Turbolader mit unterschiedlichen Positionssensoren, führt bei Vertauschen zu Fehlfunktionen

Fahrzeughersteller: FORD, CITROEN, PEUGEOT

Fahrzeuge: 1.4 HDI, 1.6 HDI, 1.5 TDCi, 1.6 TDCi

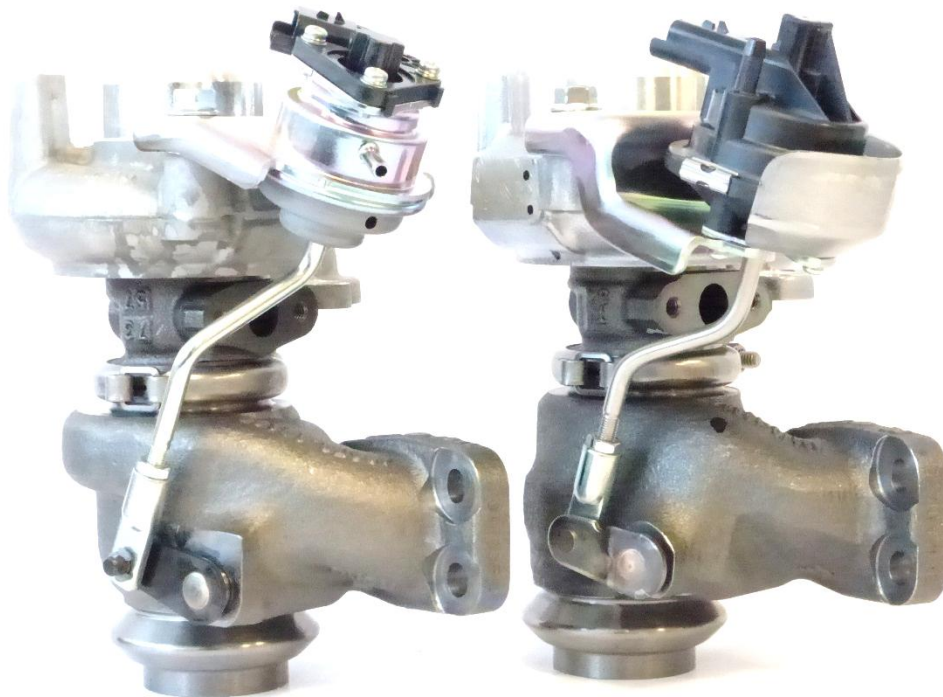
Diese Turbolader sind nicht tauschbar, auch wenn sich der fahrzeugseitige Stecker anschließen lässt. Die Turbolader unterscheiden sich in den Signalspannungswerten des Positionssensors. Bei falscher Anwendung kommt es zu Fehlerspeichereinträgen und Notlauffunktion.

Unterscheidungsmerkmal ist die Unterdruckdose mit Positionssensor.

Vor Beginn der Montagearbeiten ist der gelieferte Turbolader mit dem Altteil zu vergleichen. Die Prüfung hat vor Befüllung des Turboladers mit dem Erstbefüllungsadditiv zu erfolgen.
